FORMATO								
ACTA DE REUNION								
CÓDIGO	PROCESO				VERSIÓN			
FO-PE-14	PLANEACIÓN ESTRATÉGICA				5			
FECHA	11/09/2020	HORA INICIO	9:00 am	DURACIÓN (HORAS)	1	ACTA No.	50	
ASUNTO	Mesa de trabajo EAAB							
CONTRATO /PROYECTO	CONTRATOS IDU 1650 Y 1652 DE 2019							
ÁREA RESPONSABLE	Seleccione el área.	Clasificación de la información del documento (No marque opción para información pública)				<input checked="" type="checkbox"/> Uso Interno. <input type="checkbox"/> Clasificada. <input type="checkbox"/> Reservada.		
ASISTENTES								
Nombre		Área / Entidad	Cargo/Tipo de vinculación		Firma			
EQUIPO CONTRATISTA CONSORCIO CANAL CORDOBA M.I.								
Giovanna Zambrano Ramírez		CCC M.I.	Directora de proyecto					
Henry Tarazona		CCC M.I.	Director de consultoría					
Henry Ciendua		CCC M.I.	Coordinador Redes Húmedas		HENRY HUMBERTO CIENDUA CALDERON <small>Firmado digitalmente por HENRY HUMBERTO CIENDUA CALDERON Fecha: 2020.10.06 14:42:19 -05'</small>

AMPLIACIÓN PUENTE CALLE 163B

**INTERSECCIÓN CANAL
CÓRDOBA - PASADENA**

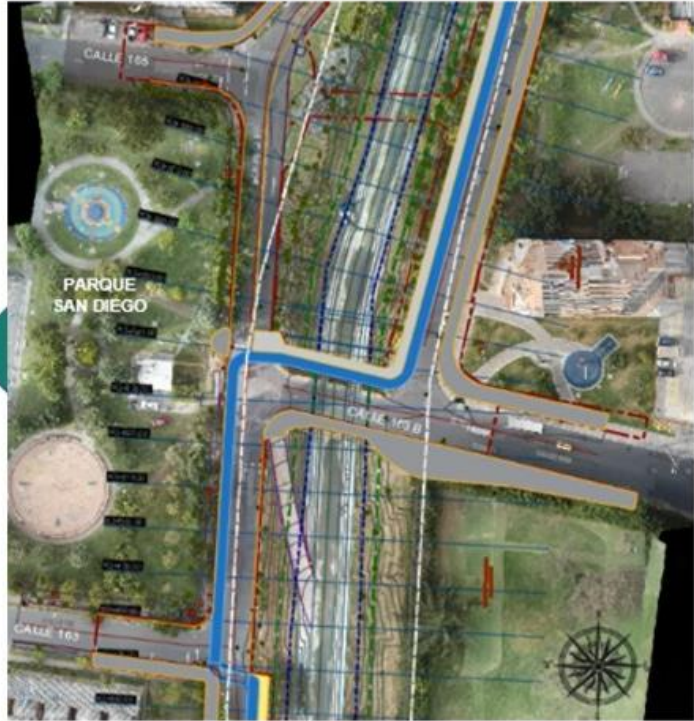
La ampliación es solo para los usos peatonal y de bici-usuarios.

- El Ing. Mario explica acerca de las rampas viables que tiene el acueducto teniendo en cuenta el alineamiento de la misma para mejorar el tema de movilidad y tránsito teniendo presente la intersección semafórica.
- La Ing. Zambrano interviene diciendo que es muy importante iniciar los pactos para realizar las reuniones de armonización y empalme con la EAAB, ya que se tiene varios contratos en ejecución y otros en diseño. Y que hasta el momento con los recorridos de campo y vallas de las obras ha logrado identificar los siguientes contratos.
